**BIULETYN SERWISOWY**  
**BE-063/SZD-50-3/2014 „PUCHACZ”**  
Allstar PZL Glider uważa wykonanie tego biuletynu za obowiązkowe

**TEMAT:** Kontrola mocowania linek układu sterowania sterem kierunku

**DOTYCZY:** Wszystkie szybowce SZD-50-3 „Puchacz”  
oraz SZD-50-1M (X-127) i SZD-50-2 (X-129)

Rys. 1. Miejsce możliwego uszkodzenia

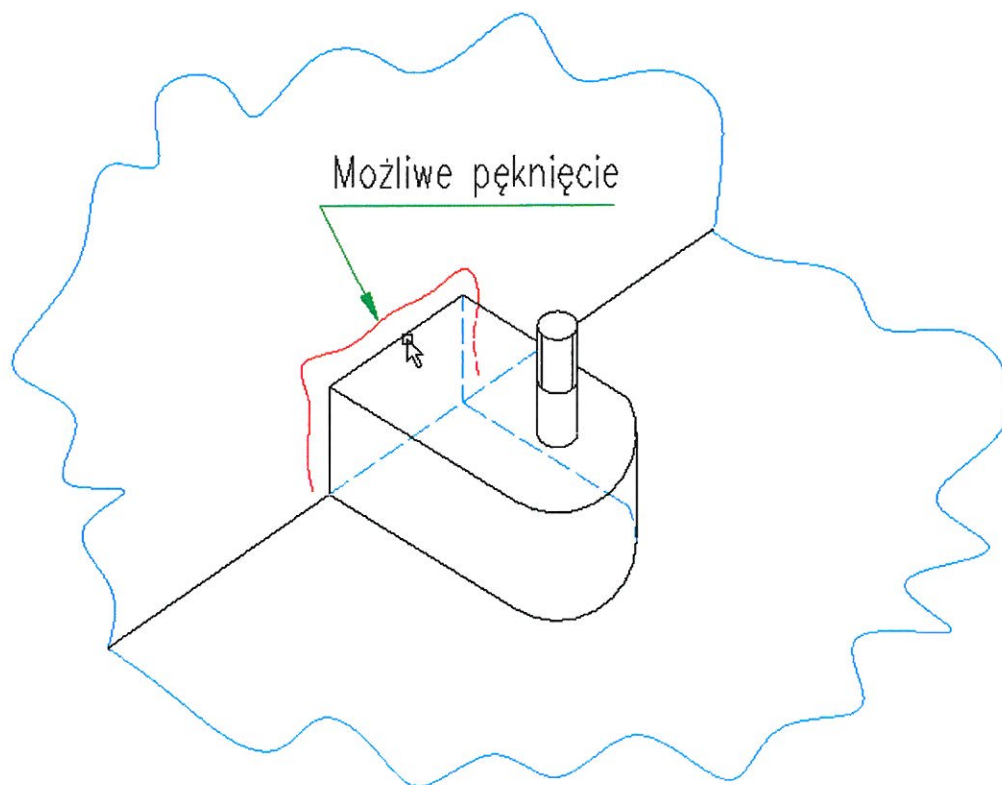
Natychmiast po otrzymaniu biuletynu sprawdzić, czy nie pojawiło się pęknięcie lakieru wokół klocka mocowania linek w układzie sterowania sterem kierunku, w miejscu jego klejenia do skorupy kadłuba przy przednich pedałach, lewym i prawym (patrz Rys. 1). Pęknięcie (rysa) świadczy o odrywaniu się sztywnego klocka mocowania od skorupy kadłuba.

W przypadku stwierdzenia pęknięcia na którymkolwiek mocowaniu (lewym lub prawym), przed następnym lotem wzmocnić mocowanie obydwu klocków do skorupy zgodnie z opisem naprawy w punkcie 3.2.

W przypadku braku pęknięcia szybowiec można eksploatować dalej do czasu przeprowadzenia naprawy w zakresie i zgodnie z terminem określonym w punkcie 3.2.

Rys. 2. Schemat naprawy uszkodzenia

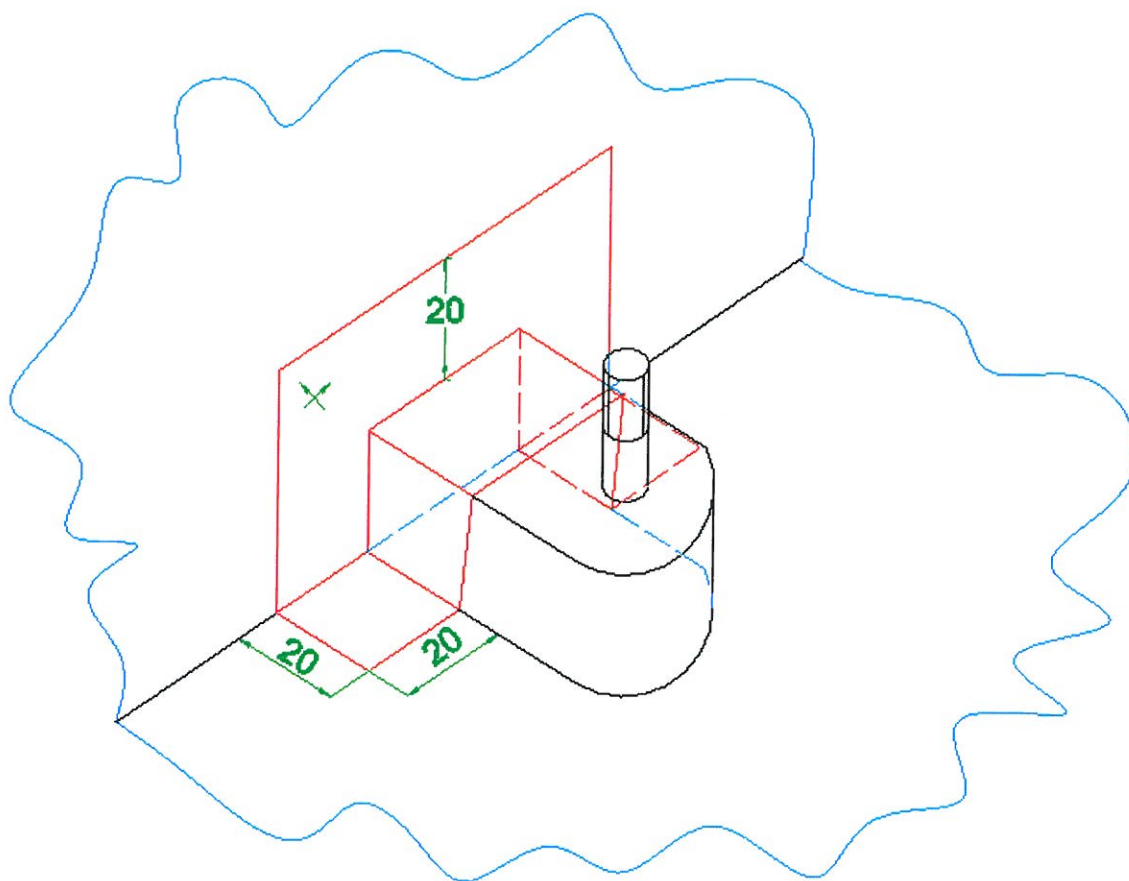
W ciągu roku od otrzymania biuletynu, np. podczas najbliższego przeglądu rocznego, wykonać poniższą naprawę, niezależnie czy stwierdzono pęknięcie wg Rys. 1, czy też nie.

Wzmocnić mocowanie obydwu klocków do skorupy kadłuba przez zalaminowanie kątowników o szerokości półek 20 mm, wykonanych z dwóch warstw tkaniny 92110 firmy INTERGLAS, ułożonych skośnie (patrz Rys. 2). Prace wykonać zgodnie z zasadami opisanymi w Instrukcji Napraw.
